Dodatok č. 2/226/2023 k Zmluve o dielo č. 288/2022

1. Dňa 18.7.2022 uzatvorili zmluvné strany Zmluvu o dielo č. 288/2022 (ďalej len „Zmluva“) a následne dodatok č. 1/22/2023, predmetom ktorých je realizácia stavebných prác na akciu: **„Nadstavba ZŠ Dubová a revitalizácia školského areálu“** (ďalej len „Dielo“), v rozsahu a za podmienok dohodnutých v Zmluve.
2. Zmluvné strany sa v článku 1 v bodoch 1.2.1 a 1.2.2 Zmluvy dohodli, že výkony a materiál zabudovaný po dohode nad rámec pôvodne dohodnutého plnenia sa bude považovať za

Nadstavba ZŠ Dubová a revitalizácia školského areálu

NADSTAVBA ZŠ DUBOVÁ NADPOJENIE "ODFUKU" PLYNU

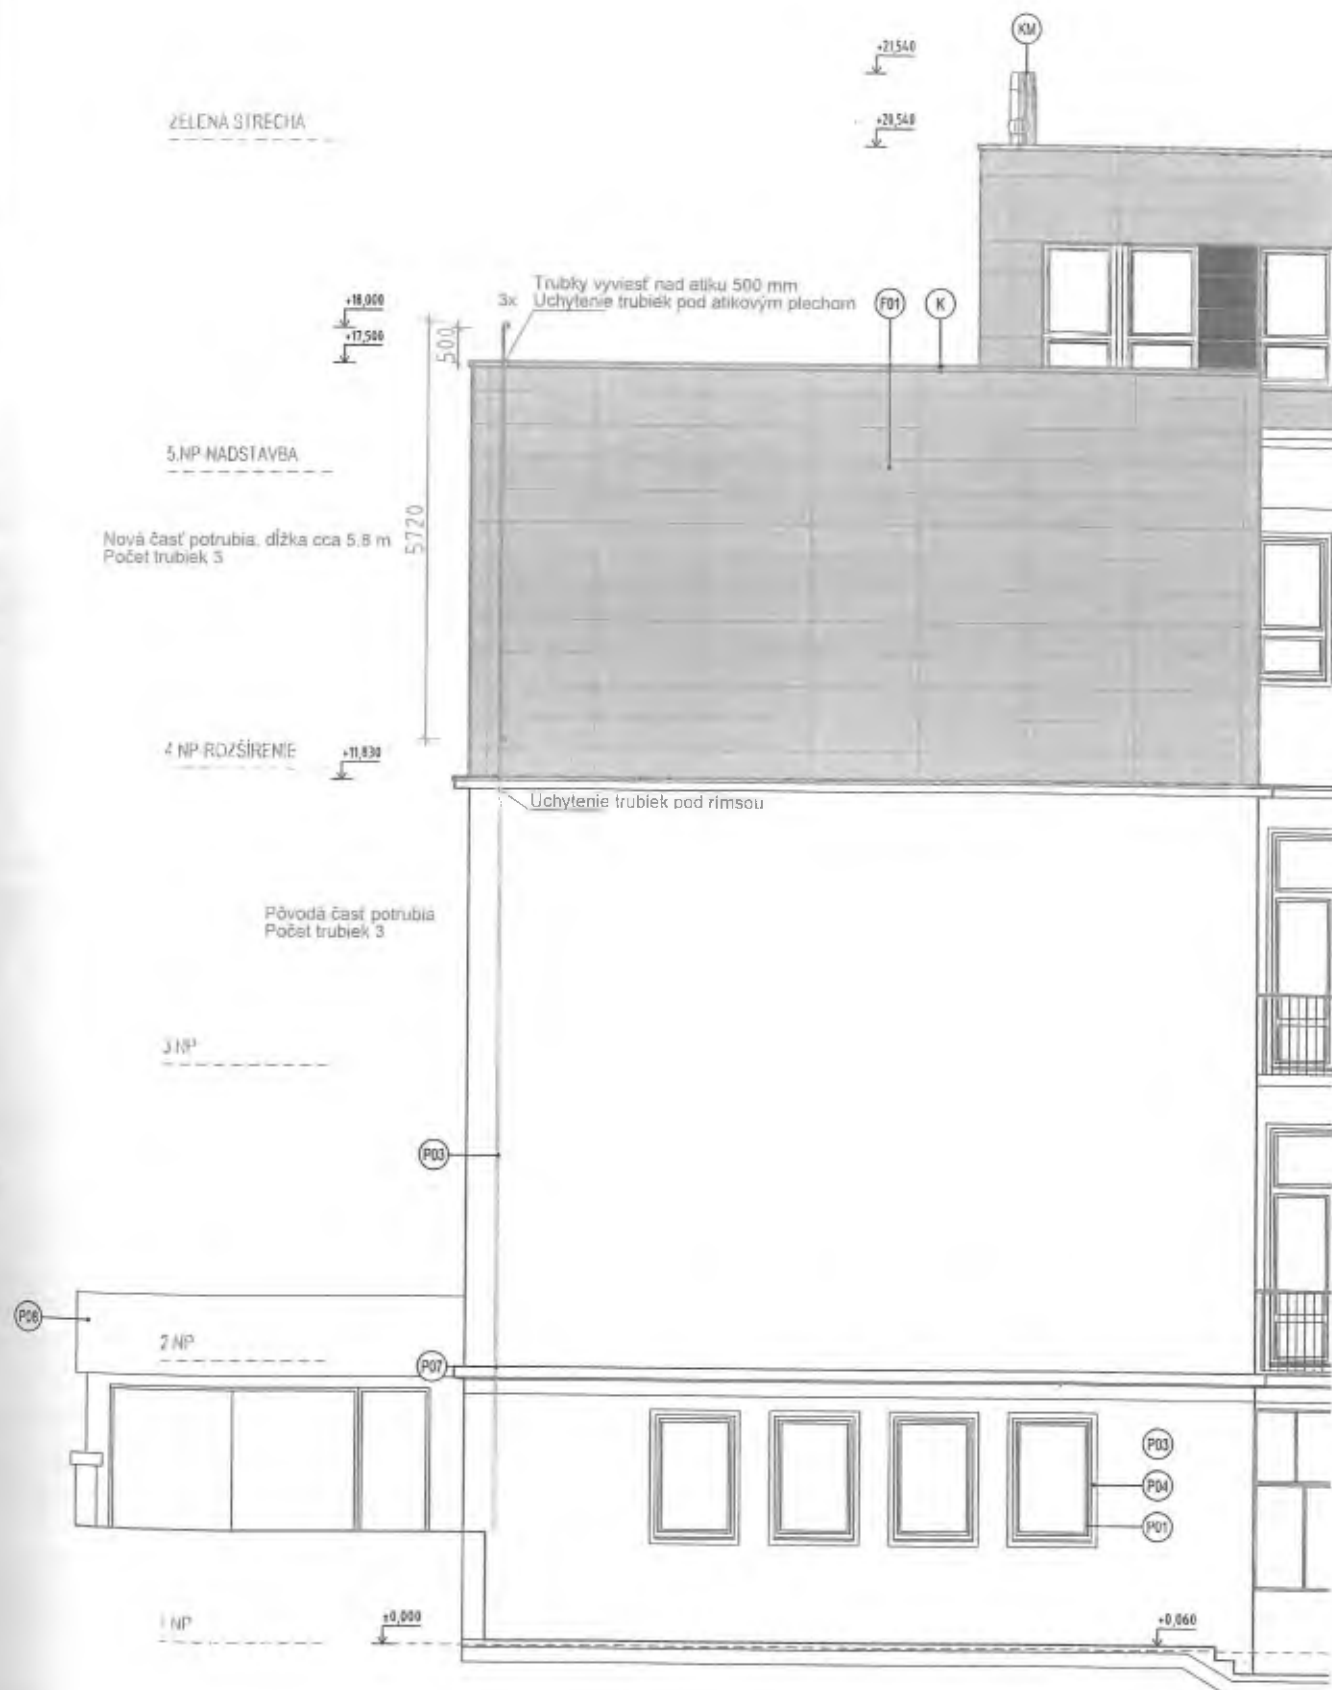
Predmet zmeny: **Predĺženie odfuku plynu**

Pri realizácii terás 4NP sa v časti fasády nachádza odfuk plynu z kotolne a priestoru plynomeru. Tieto 3ks potrubí je potrebné predĺžiť na bezpečnú úroveň a upraviť – doplniť kotvenie cez prevetrávanú fasádu.

NADSTAVBA ZŠ DUBOVÁ
ÚPRAVA NÁSTUPU DO VÝŤAHU

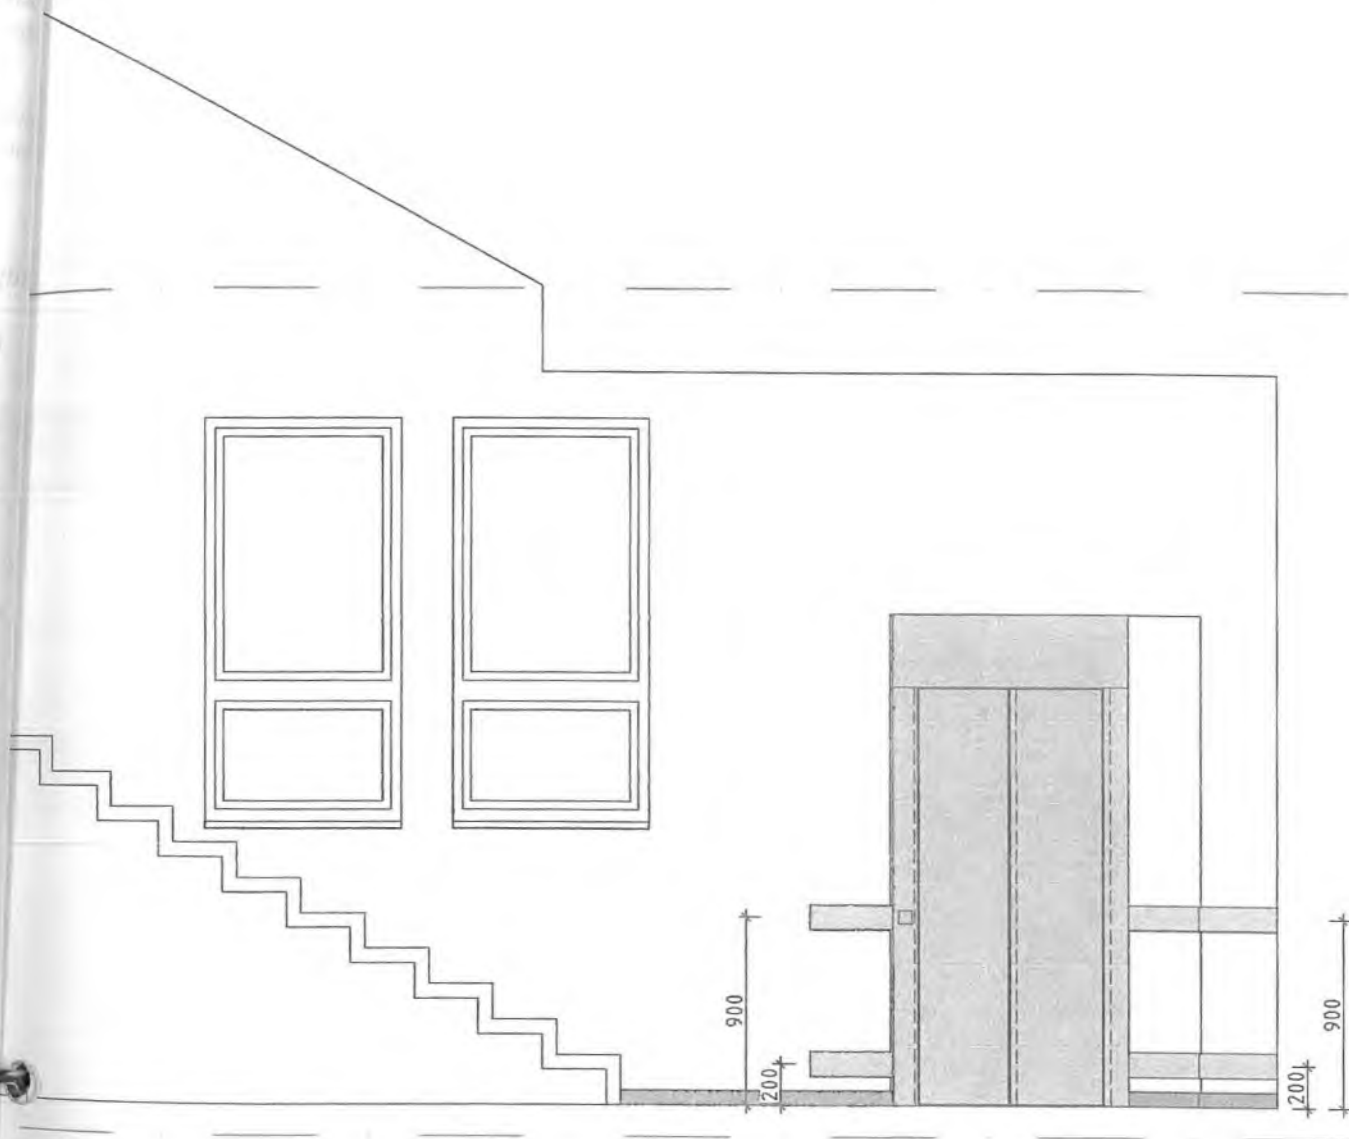
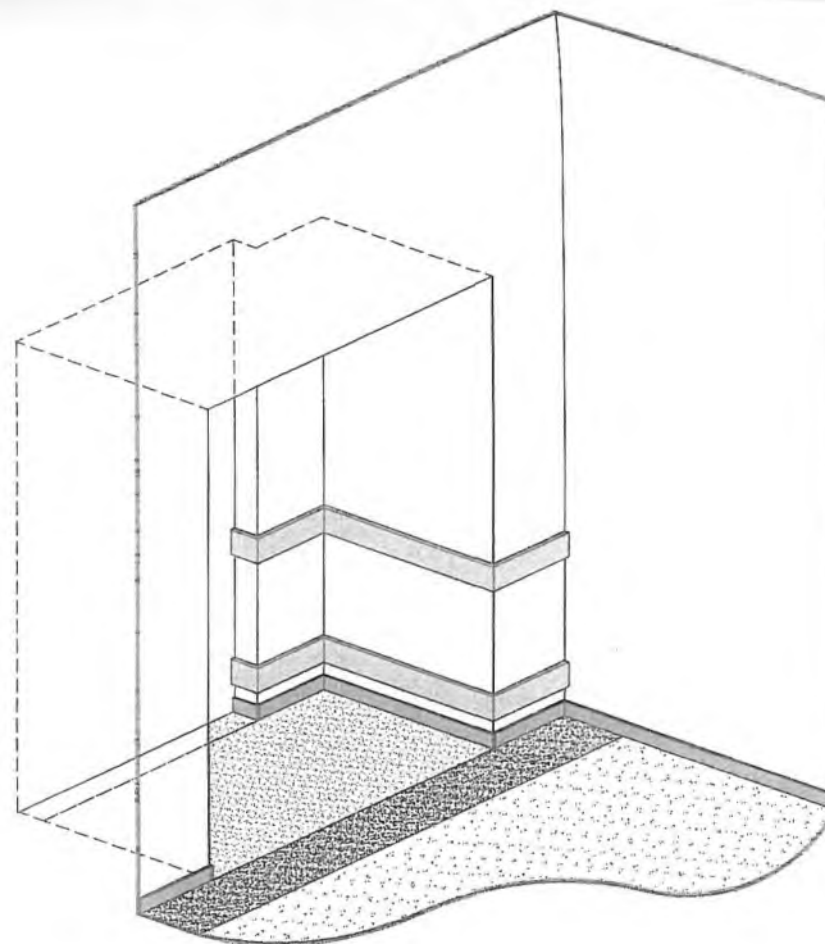
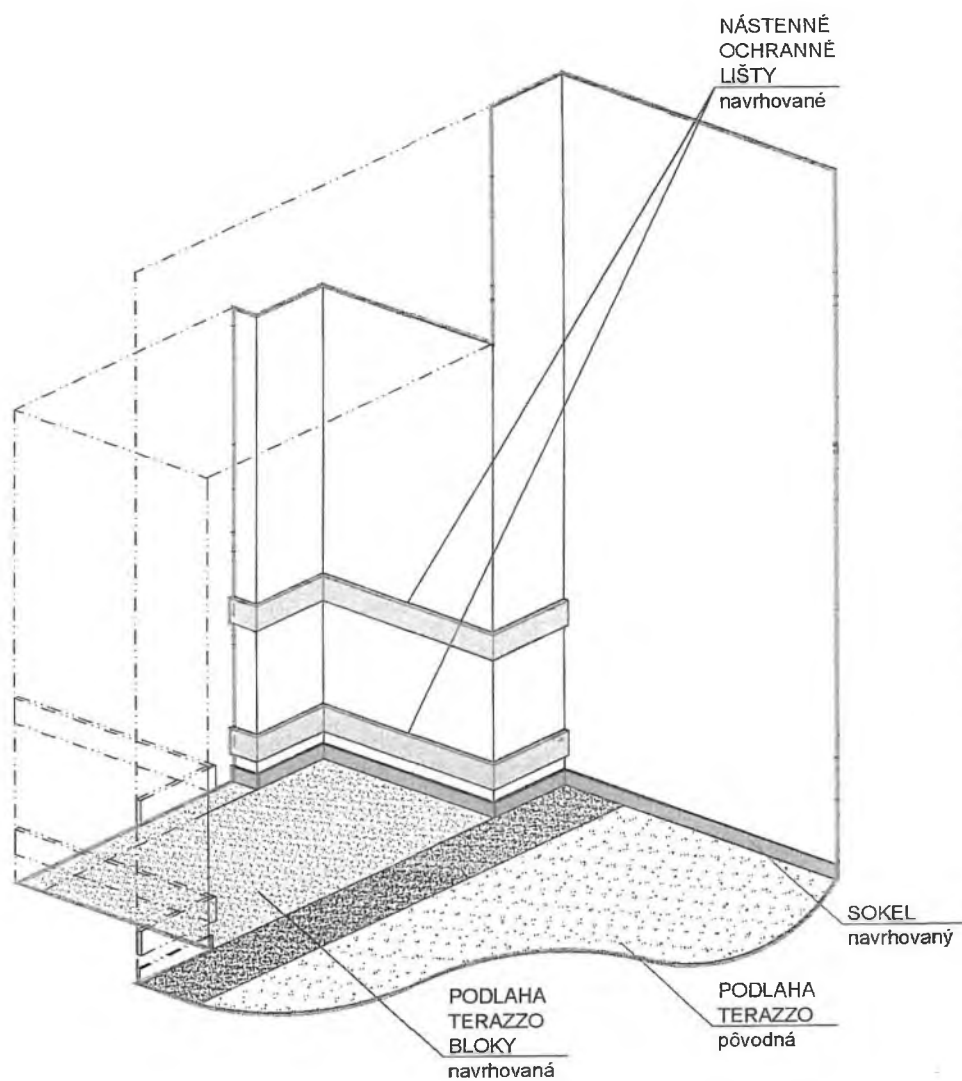
Predmet zmeny: **Betonáž podláh a úprava stien pred výťahom 1-5NP**

Po vybúraní otvorov v nosných stenách a zrealizovaní prístavby oceľovej konštrukcie výťahovej šachty je potrebné zrealizovať a upraviť priestor či už podláh liatym terazzom na doplnenú oceľovú konštrukciu ako aj stien a stropu SDK konštrukciou s nárazovými ochranami.
